MEMORÁNDUM N°013

MAT. : Solicita Medida Provisional que indica

FECHA : 7 de junio de 2018

Fotografía N°1: Camino de acceso al Vertedero con residuos.

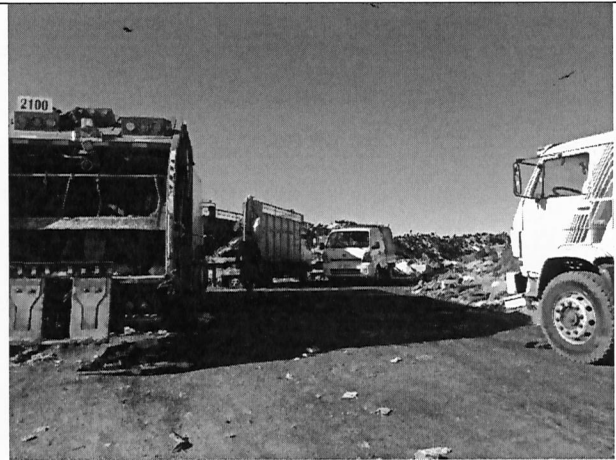
Se constata el ingreso al vertedero de camiones tolva con basura domiciliaria, camionetas particulares y camiones con basura industrial, dejando los residuos en los primeros 300 mts. de ingreso al vertedero. Existe una excavadora en la masa de residuos; no se observan controles respecto de la disposición de basura, ni cobertura.

Por otra parte, el camino de ingreso al interior del vertedero se encuentra ocupado con residuos entre los cuales se encontraron residuos industriales asimilables a domésticos.

En el camino de ingreso al vertedero no se observa cerco perimetral.

6.4 Efectuar la limpieza del entorno del vertedero, en especial en el camino de acceso retirando para ello todos los residuos sólidos visibles. Lo anterior, en un plazo no superior a los 12 días hábiles contados desde la notificación de la presente Resolución. Como medio de verificación se deberá presentar fotografía fechada y georreferenciada que muestre el estado final del camino en toda su extensión y del entorno del vertedero.

Fotografía N°3: Sector de ingreso al Vertedero, se observa en el círculo blanco la caseta de control de ingreso de la empresa Transporte CM operadora del vertedero.

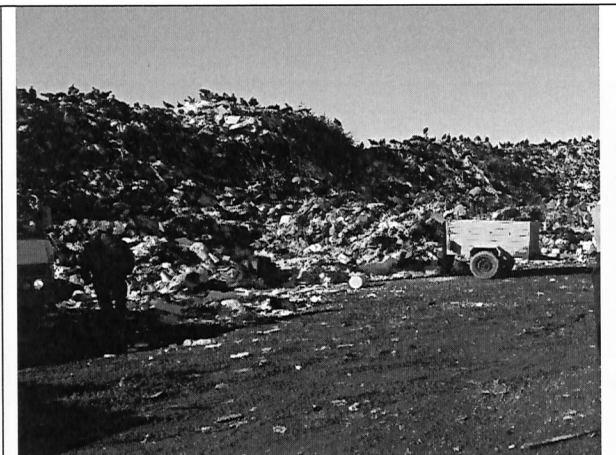
Se observa que los residuos que ingresan al frente de trabajo son acumulados en un sector contiguo al lado Este del camino de ingreso al interior del vertedero. Se observan la acumulación de basura la cual es manejada con una sola máquina (excavadora); y los camiones se instalan acuatados al pie de esta acumulación de basura para su descarga con ayuda de esta retroexcavadora; cuya función es acopiar los residuos en este lugar.

Consultado sobre la cobertura del sector, el Sr. Miranda señala que se realiza una vez al mes; sin embargo, según lo constatado no se apreciaron lugares con cobertura. La altura de la acumulación

Fotografía N°9: Laguna con lixiviados acumulados en el sector sur del vertedero

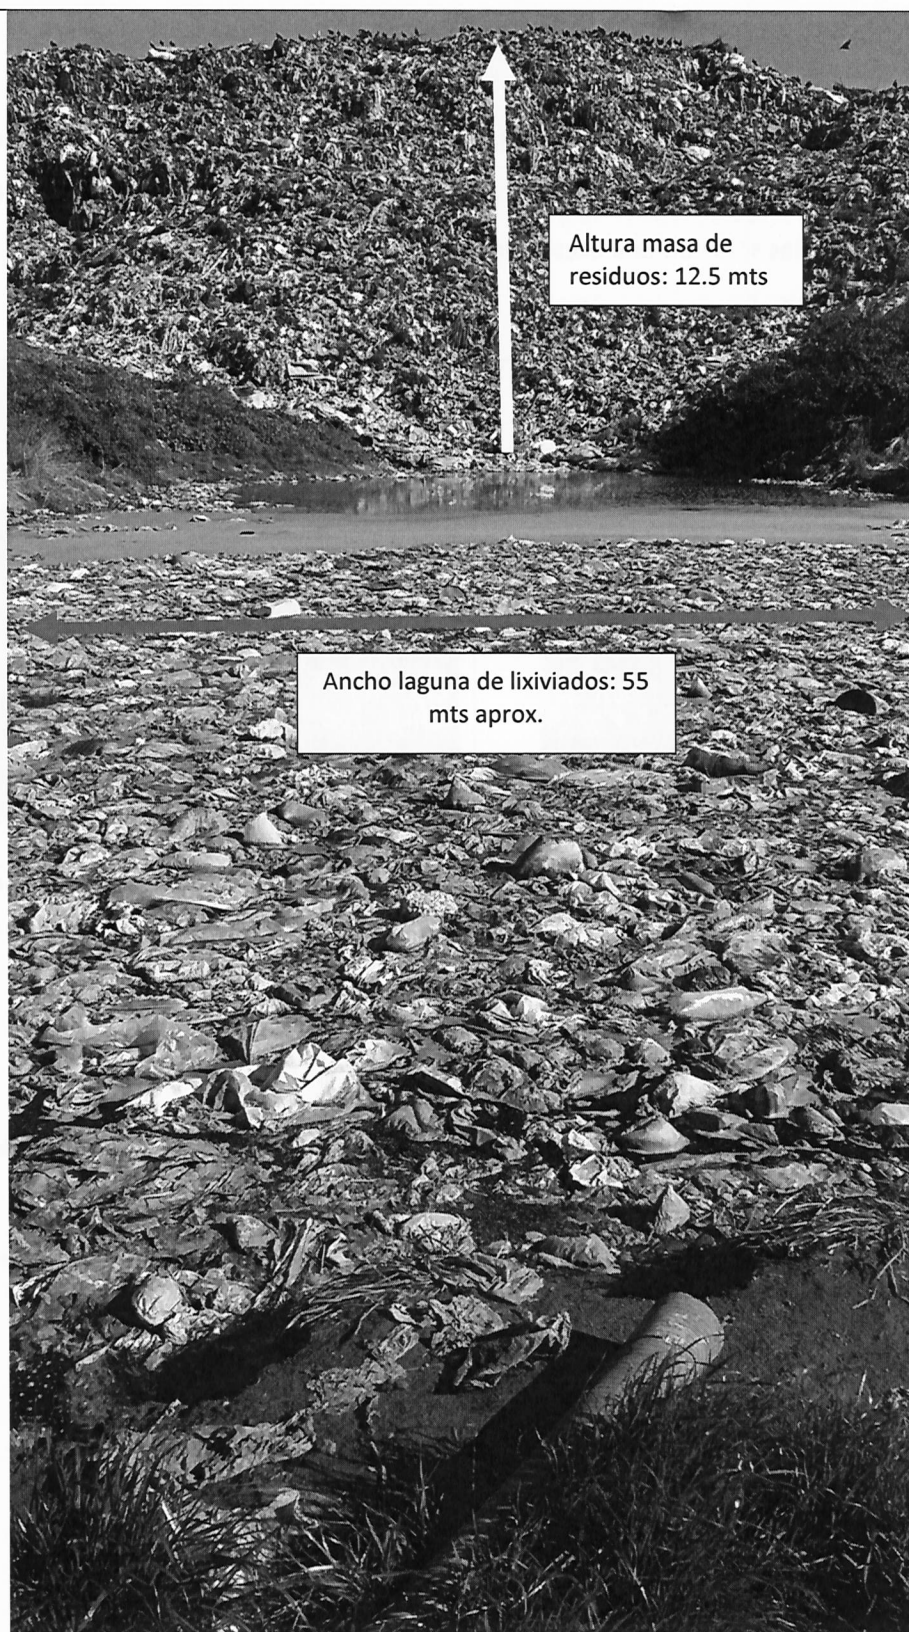
Se constata al costado Sur del vertedero en la proximidad al deslinde; una laguna de acumulación de lixiviados generada de manera natural a la cual escurren los lixiviados del sector Sur del vertedero, de coloración negra, apreciándose residuos sólidos en su interior.

Se constata así mismo, en el lado Este del vertedero una laguna de lixiviados de aproximadamente 300 mts², de color negruzco, con residuos sólidos en su interior sobrenadantes. En el límite Oeste de la laguna; se encuentra en contacto con una acumulación de residuos cuya altura alcanza los 13 mts. aproximadamente.

Los líquidos acumulados en esta laguna por rebalse fluyen a una zona contigua pantanosa en dirección al estero sin nombre que posteriormente cruza la Ruta U-40, hacia el Norte.

En el lado Oeste del vertedero (ingreso) se observan lixiviados que escurren hacia una zanja contigua al camino de acceso paralela. Aquí también, se visualizan pequeños puntos de acumulación de lixiviados.

6.2. Retirar los líquidos lixiviados que se encuentran acopiados en las dos lagunas existentes, ubicadas en el límite sur y oriente del vertedero respectivamente, hasta niveles que permitan la total contención de dichos líquidos al interior de las instalaciones del vertedero, de la siguiente manera:

6.2.1 Respecto al acopio de líquidos en el límite sur, se deberá proceder a su eliminación definitiva. Así mismo, se deberá informar respecto del volumen total, a través de una medición o estimación del volumen, una vez que se haya vaciado.

6.2.2 Respecto a la laguna del límite oriente, el retiro de los líquidos deberá ser en cantidades que garanticen mantener, en todo momento, una altura de revancha de 1 metro, la cual deberá ser medida desde el nivel superior de la piscina hasta el nivel del líquido acopiado. El exceso de lixiviados acopiados en esta laguna deberá ser retirado de la instalación.

Fotografía N°16: Se observan tuberías de color blancas colocadas en superficie para extracción de gas

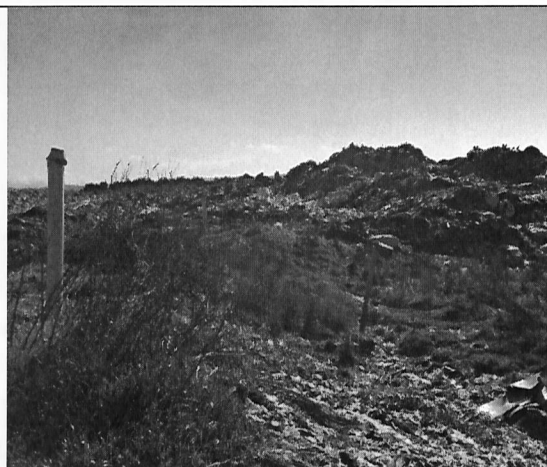
Se observan en la parte más antigua del vertedero, sector Sur - Oeste, tuberías de PVC de color negro y blanca. Consultando el Sr. Miranda respecto de estas tuberías, señaló que son para la extracción del biogás; instalándolas sólo con una excavación.

Imagen N°2: Ubicación de las fotografías tomadas en los puntos indicados en el sitio del vertedero, que dan cuenta del manejo de residuos.

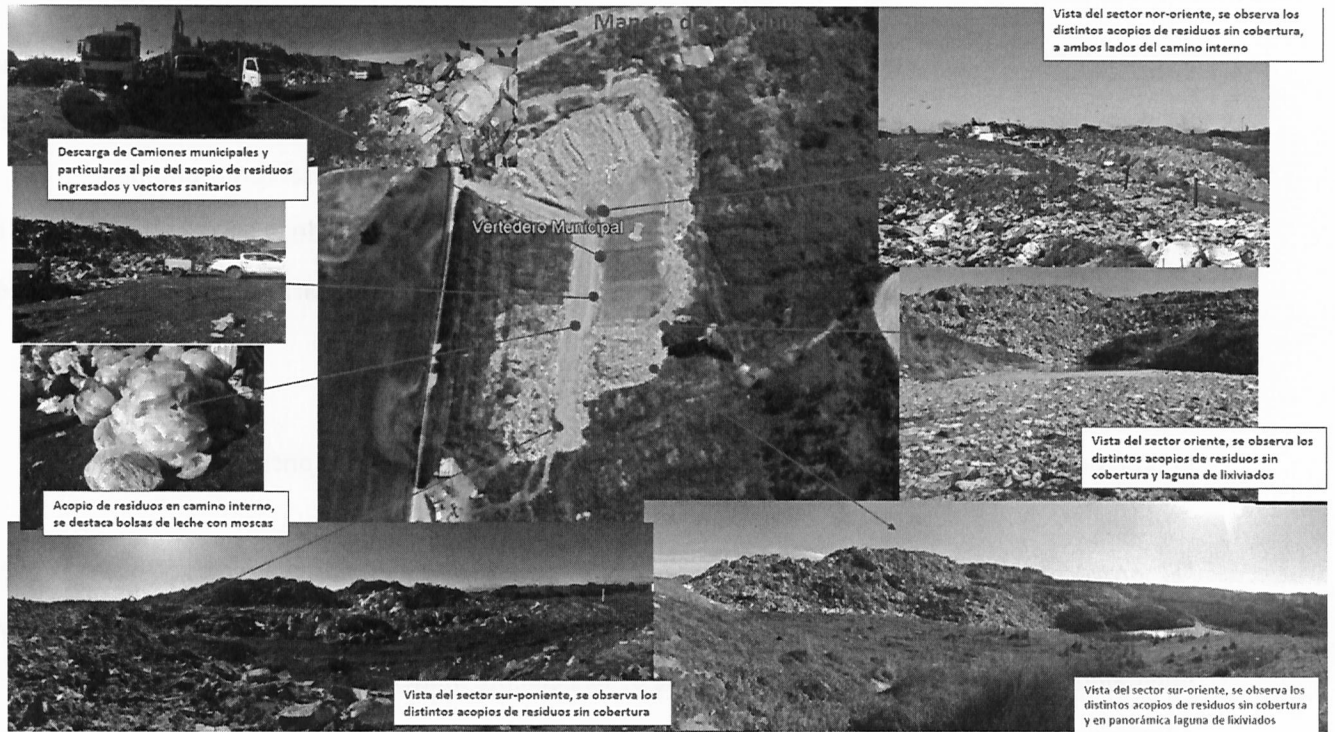
En síntesis, se observa una falta de ordenamiento en la disposición de los residuos, dado que también gran parte del camino interno del vertedero se encuentra ocupado con residuos entre los cuales se encontraron residuos industriales asimilables a domésticos.

Imagen N°3: Ubicación de las fotografías tomadas en los puntos indicados en el sitio del vertedero, que dan cuenta del manejo de lixiviados y biogás.

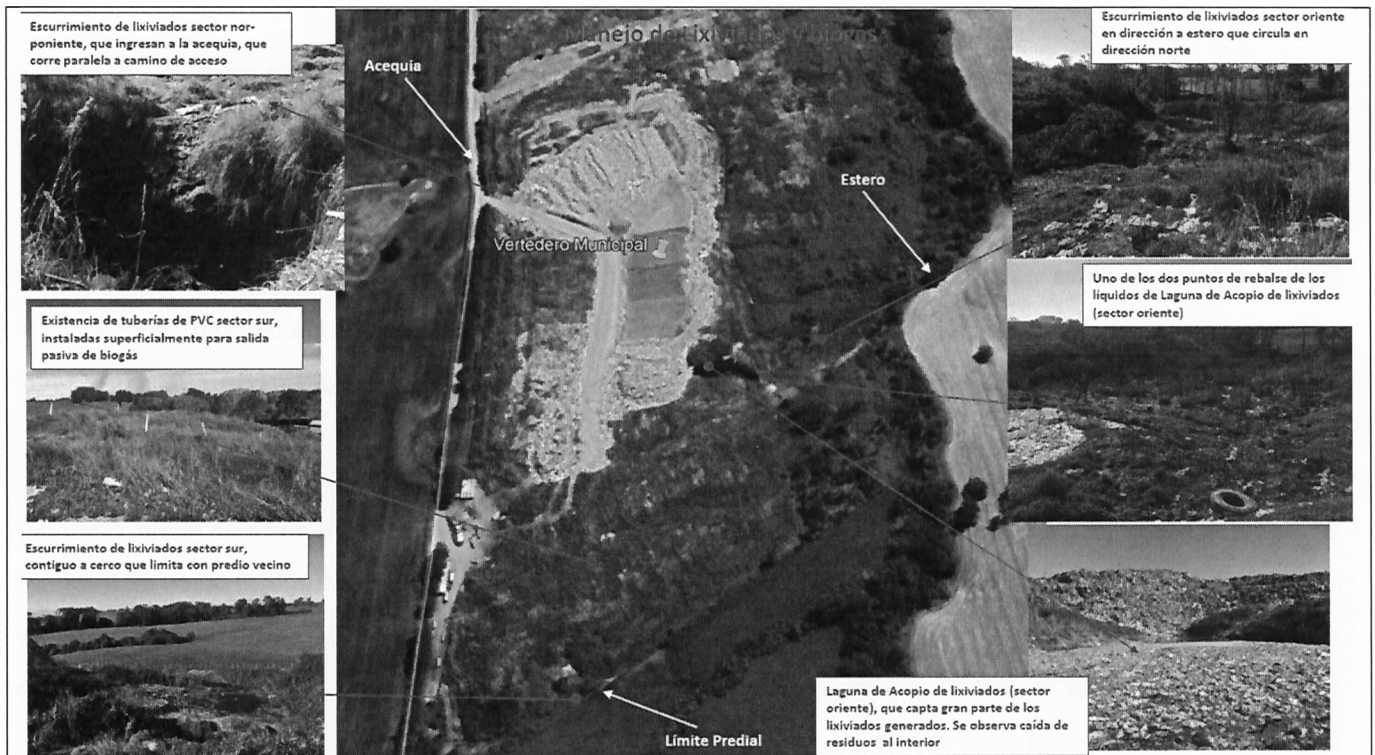
Los lixiviados generados drenan a través de los residuos, principalmente hacia una laguna de lixiviados, ubicada en el límite este del vertedero. Esta laguna se encuentra apoyada al talud este de la masa de residuos (posterior al frente de trabajo), cuya superficie superior (espejo de líquido) es de aproximadamente 300 m², desconociéndose su profundidad y por ende el volumen acopiado. El costado oeste de esta piscina se apoya sobre el talud este de la masa de residuos, el cual se extiende, sobre el espejo del líquido acopiado, una altura de aproximadamente 13 m. Los líquidos acopiados, de color negruzco, han copado la capacidad de acumulación, existiendo además una gran cantidad de residuos sólidos, observándose que por el límite este de la piscina existe rebalse de los líquidos, los cuales escurren a una zona contigua, de características pantanosa, en dirección al estero sin nombre que posteriormente cruza la Ruta U-40, hacia el Norte. Mantener esta situación, de escurrimiento permanente de lixiviados, provoca un alto riesgo de contaminación del estero sin nombre, ya que, según lo observado en terreno, en la Ruta U-40 donde cruza el estero se observó agua de coloración oscura. Riesgo que se ve agravado por el hecho de no tener antecedentes de los usos de dicho curso de agua, en los sectores ubicados aguas abajo del vertedero, de la vida acuática existente, así como tampoco de factores de dilución del cuerpo receptor superficial.

En el límite sur del vertedero, en la proximidad al deslinde, se observa una laguna de acumulación de lixiviados, generada de manera natural, a la cual escurren los lixiviados del sector sur del vertedero, de coloración negra, apreciándose residuos sólidos en su interior.

En el límite oeste del vertedero (ingreso) se observan lixiviados que escurren hacia una zanja contigua al camino de acceso paralela. Aquí también, se visualizan pequeños puntos de acumulación de lixiviados. Esta situación es altamente riesgosa, toda vez que no se tiene antecedentes de los usos de dicha zanja, pudiendo ser una acequia de regadío, de la cual se abastecen predios ubicados en sectores aguas abajo del vertedero.

6.1. Revisar, contener y controlar todas las descargas de los líquidos lixiviados (crudos o mezclados con aguas lluvias) en toda la periferia del vertedero, ya sea hacia predios vecinos, canales de evacuación de aguas lluvias, como a cualquier cauce existente en los deslindes del vertedero, lo anterior en un plazo no superior a los 10 días hábiles contados desde la notificación de la presente Resolución. Para verificar lo anterior, se deberá presentar un reporte detallado y exhaustivo de la implementación de los mecanismos de control, que incluyan fotografías fechada y georreferenciadas que muestren las acciones y el estado final de los sectores controlados. Dichas fotografías deberán dar cuenta de todos los frentes de descargas, que muestre la acción o mecanismo de control de las mismas, y su efectividad en cuanto a que impidan el escurrimiento hacia los predios vecinos, canales de agua lluvia o cauces.
